**OBSERVATIONS ET SUGGESTIONS
SUR LES DISPOSITIONS DU PROJET DE
PLAN LOCAL D'URBANISME INTERCOMMUNAL (PLUi)
RELATIVES AU QUARTIER CEZANNE-VALLEE DE LA TORSE
D'AIX-EN-PROVENCE**

**Présentées par le CIQ CEZANNE-VALLEE DE LA TORSE
dans le cadre de l'enquête d'utilité publique sur le projet de PLUi**

Aix-en-Provence le 25 mars 2024

ANNEXE 1

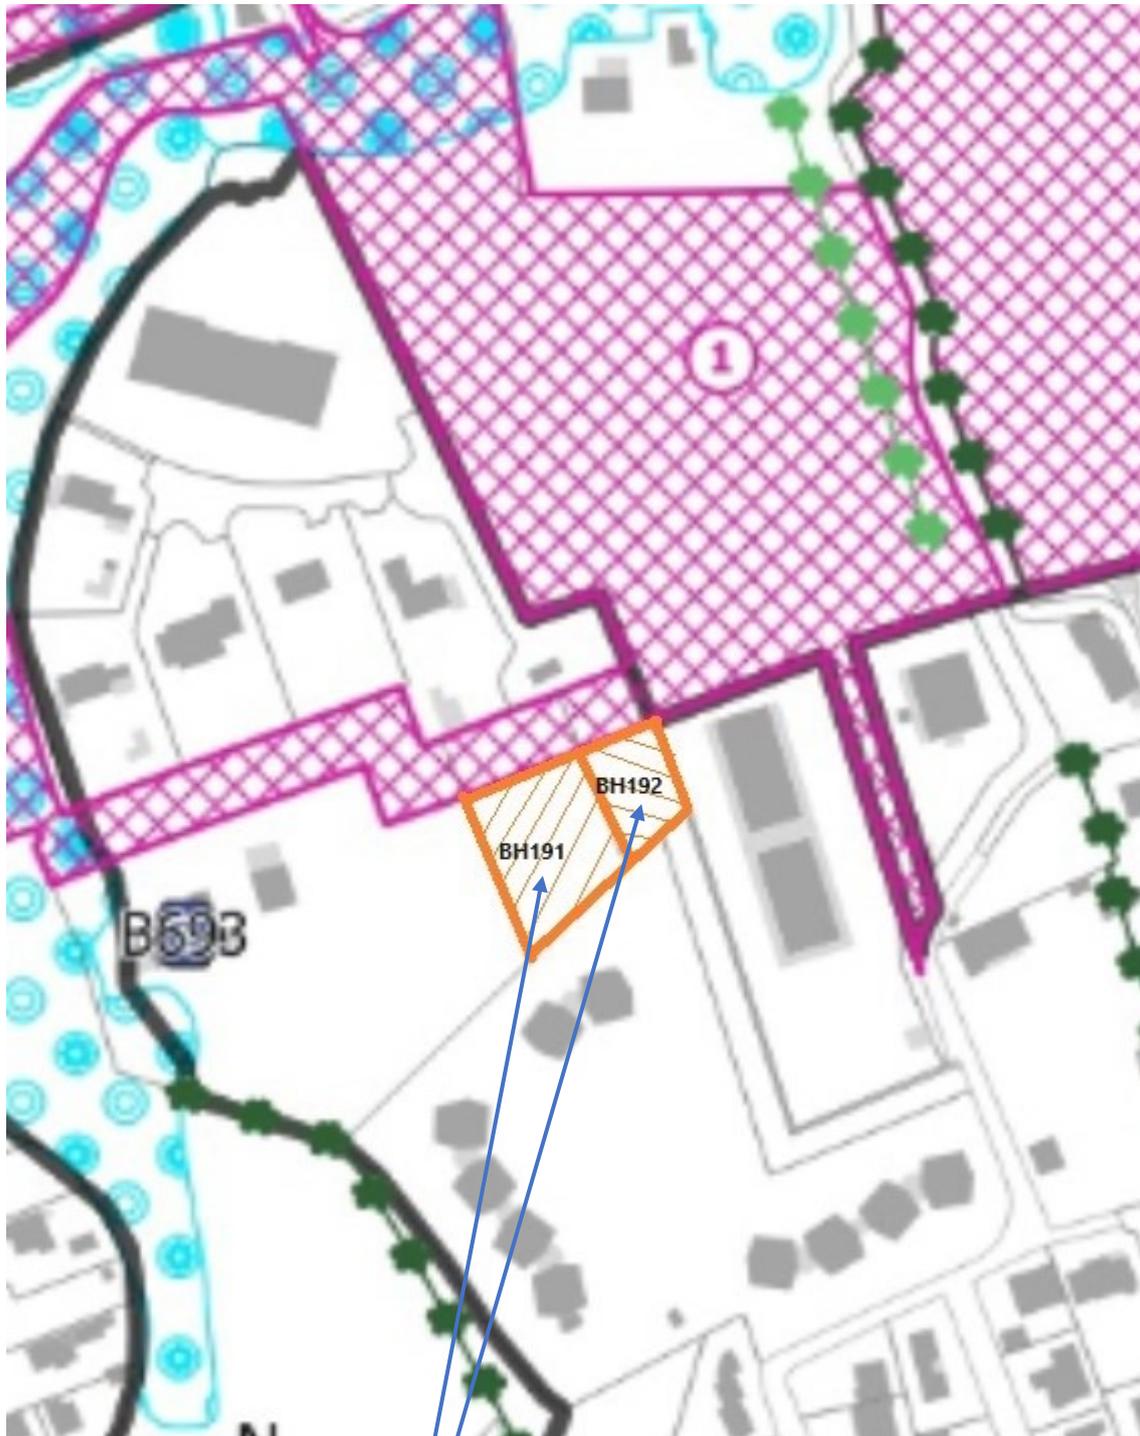
1. Extension de l'emplacement réservé n°1 sur les parcelles cadastrées BH191 et BH192 (*voir extrait correspondant de la planche 40 en annexe 1*)

L'emplacement réservé n°1 (ainsi que l'emplacement réservé n° 14) comporte les terrains destinés à l'aménagement du futur parc du Grand Baret-Roc Fleuri proprement dit ainsi que, dans sa partie Ouest, des ripisylves des cours d'eau du Baret et de la Torse. Un couloir y est réservé de manière à permettre l'accès piétonnier au futur parc proprement dit à partir de la zone des ripisylves. Les parcelles cadastrées BH191 et BH192 sont partiellement concernées, dans leur partie Nord, par la réservation correspondant au couloir précité. Par ailleurs le chemin privé d'accès à partir du chemin du Roc Fleuri aux terrains situés à l'Ouest de la parcelle BH191 (terrains sur lesquels est notamment implantée la bastide Arnulfy¹) empiète sur la partie Sud des parcelles. L'espace qui pourrait ainsi être libre pour l'implantation d'habitations sur les parcelles BH191 et BH192 est ainsi très limité et les parcelles ne pourraient au mieux accueillir ensemble qu'une petite maison individuelle qui s'intégrerait d'ailleurs particulièrement mal dans l'environnement proche et dans l'accès au parc du Roc Fleuri. Nous proposons ainsi l'extension de l'emplacement réservé n°1 à la totalité des parcelles BH191 et BH192².

Parcelles sur lesquelles l'emplacement réservé 1 serait étendu

ANNEXE 2

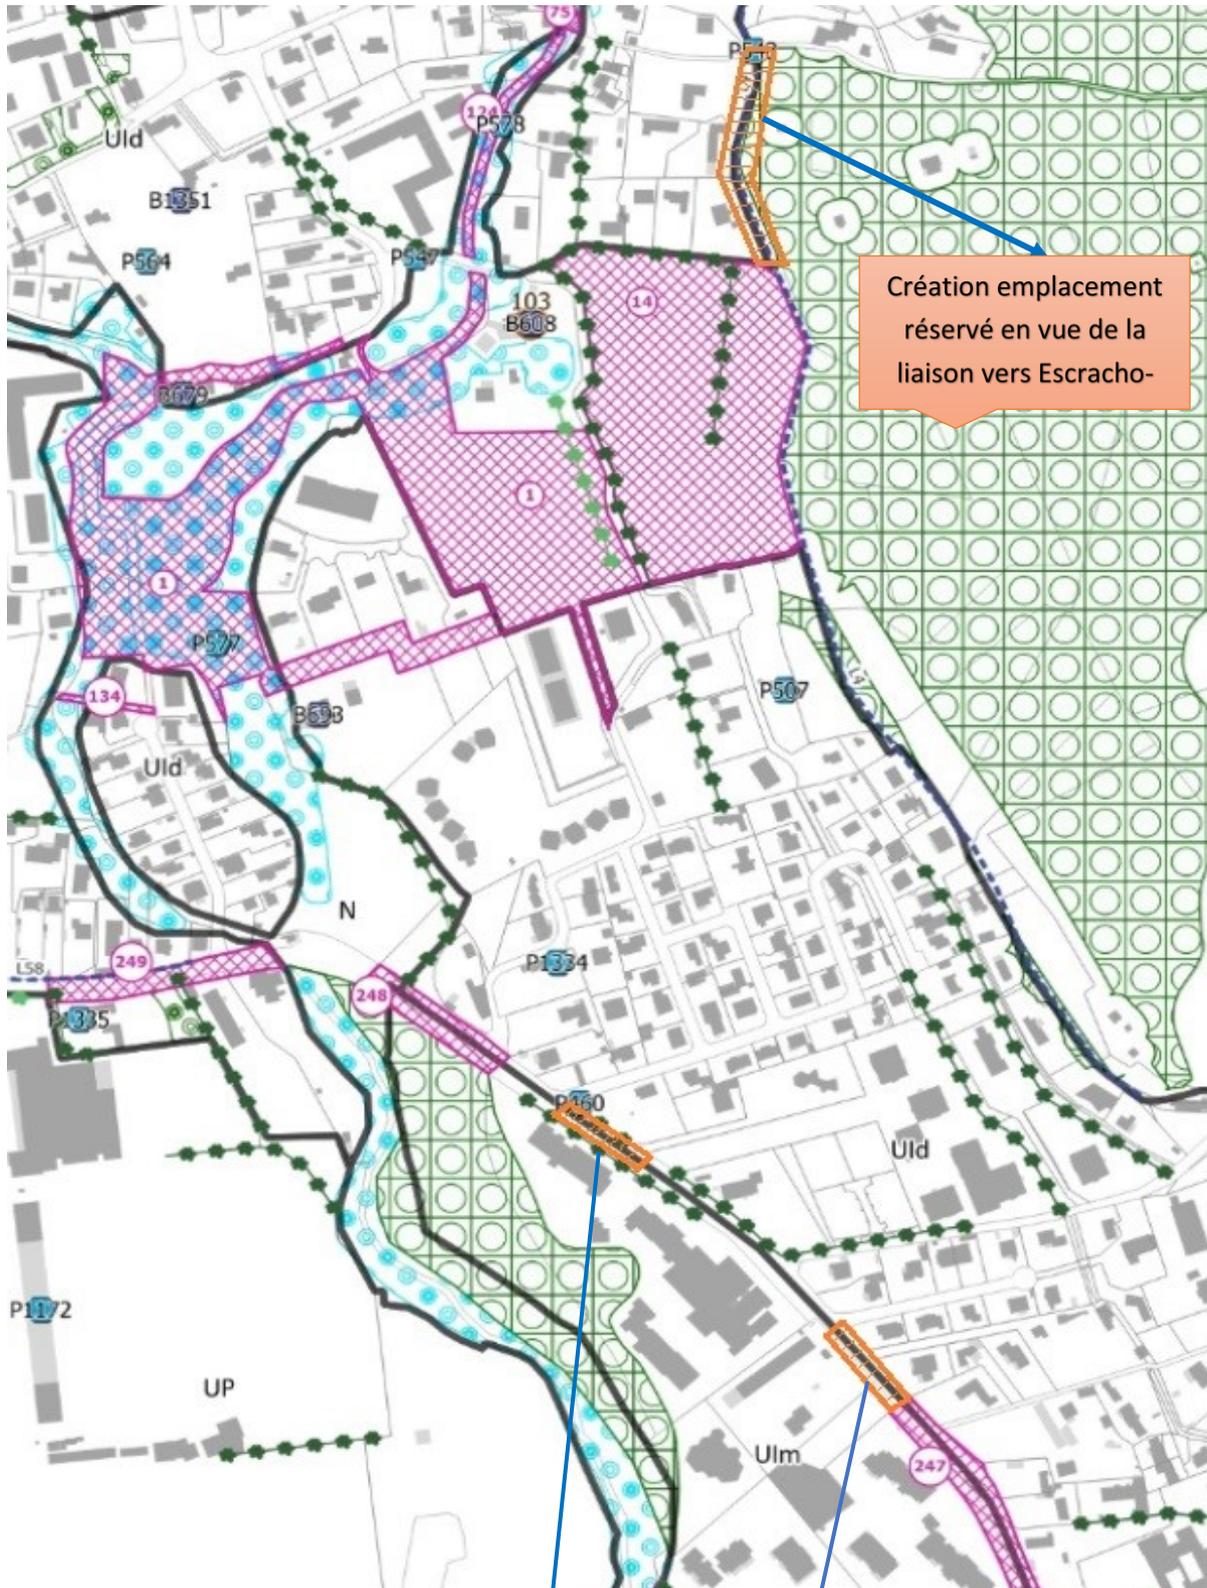
2. Création d'un emplacement réservé pour la création d'un chemin piétonnier public entre la partie haute du parc du Grand Baret-Roc Fleuri et le chemin d'Escracho-Pévou (*voir extrait correspondant de la planche 40 en annexes 2 et 2bis*)

Afin de faciliter l'accès piétonnier au plateau de Bibemus, il est proposé, en complément du chemin objet de l'emplacement réservé ER133 au PLU 2015, de créer un autre chemin piétonnier assurant la liaison, actuellement manquante, entre le chemin communal n° 15 et le chemin public Escracho-Pévou au nord du parc public. Il contribuera à l'insertion du parc du Grand Baret-Roc Fleuri dans la trame verte reliant le Parc naturel urbain (PNU) d'Aix avec le grand site de la Sainte-Victoire. L'accès pédestre de la Sainte-Victoire peut ainsi d'effectuer

3. Création de deux emplacements réservés le long de l'avenue des Ecoles militaires de Saint-Cyr et Saint-Maixent *(voir extrait correspondant de la planche 40 en annexe 2)*

Afin d'élargir le trottoir situé côté Nord de l'avenue des Ecoles militaires de Saint-Cyr et Saint-Maixent à deux emplacements où ce trottoir est particulièrement étroit, il est proposé de créer deux nouveaux emplacements réservés.

Création emplacement réservé en vue de la liaison vers Escracho-

Création de 2 emplacements réservés, en prévision de la mise aux normes du trottoir coté nord de la voie.
